改善箇所説明図

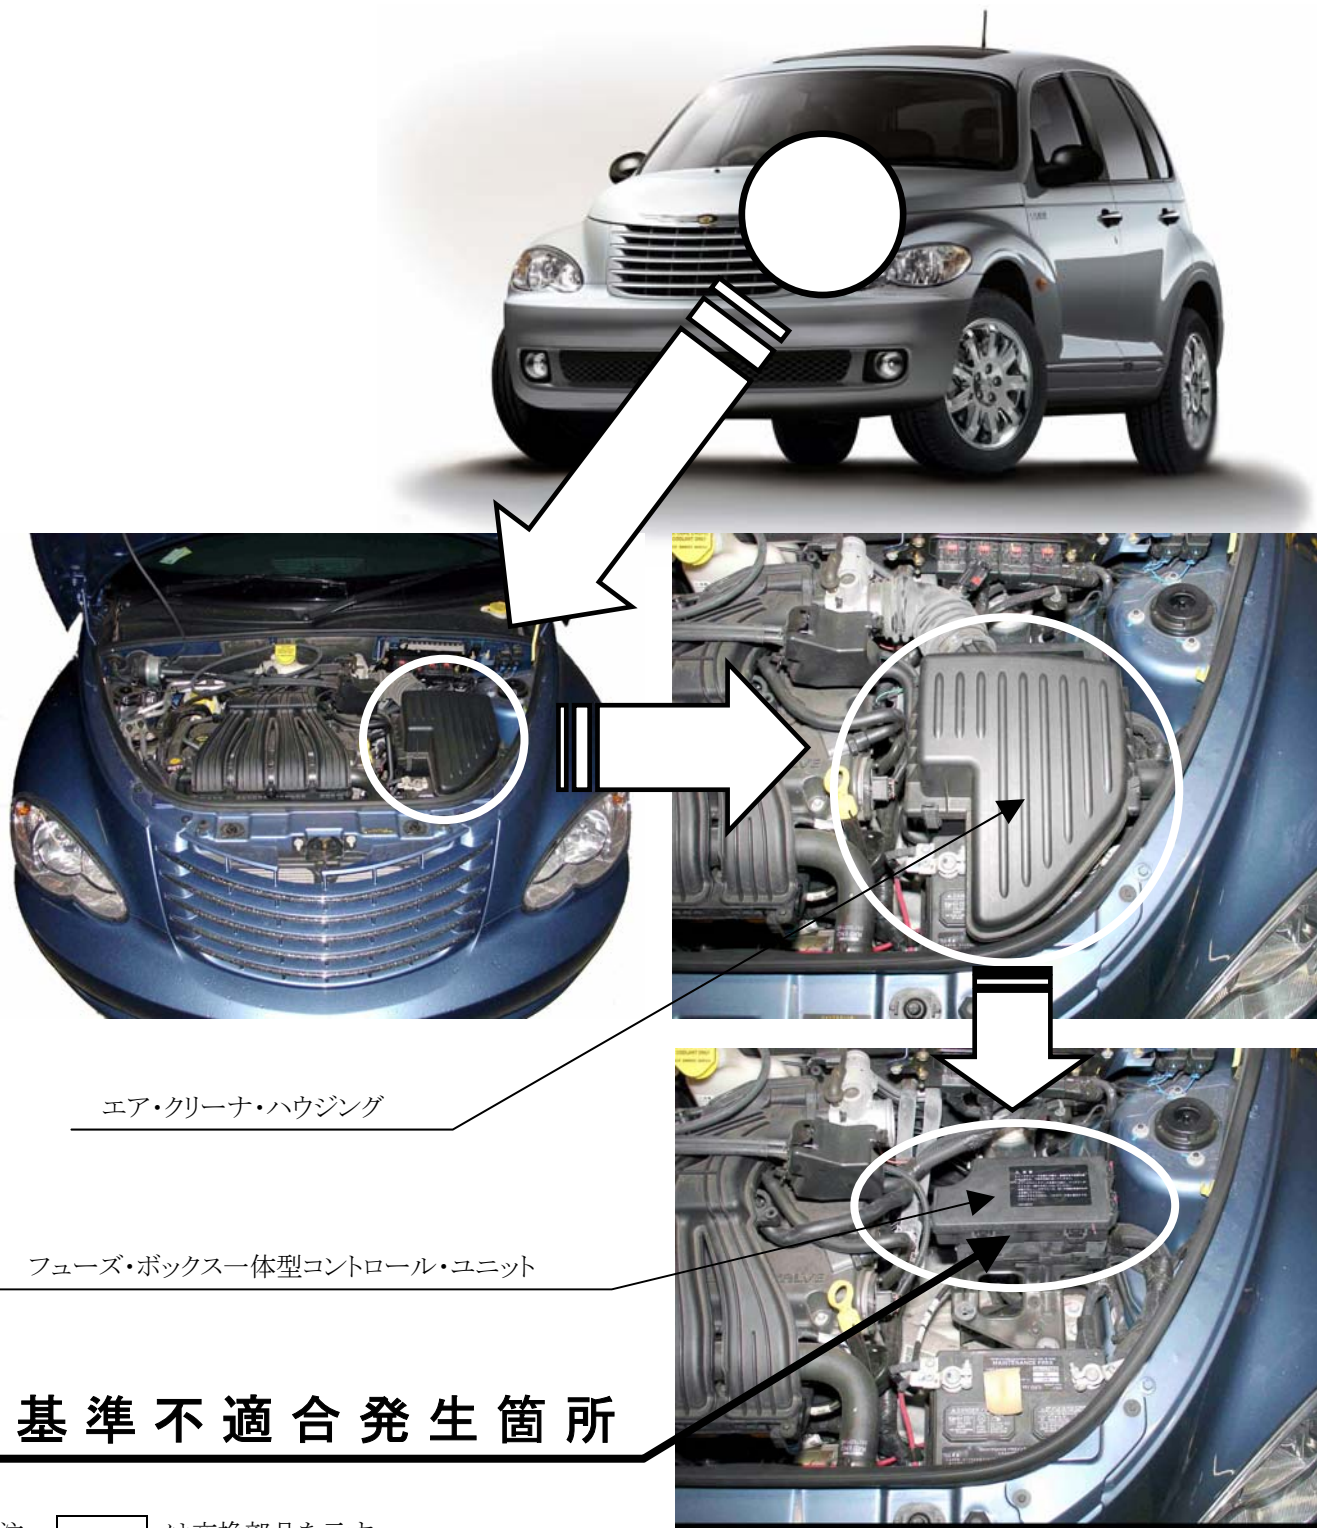
基準不適合発生箇所

前面方向指示器の作動を制御するコントロール・ユニットのプログラムが不適切なため、当該方向指示器の点灯状態を認識しないものがある。そのため、当該方向指示器が故障した場合、運転者に作動状態を表示する装置が作動しないおそれがある。

改善の内容

全車両、当該コントロール・ユニットの制御プログラムを更新する。

識別： フューズ・ボックス上蓋の右上隅に黄色ペイントを塗布する。
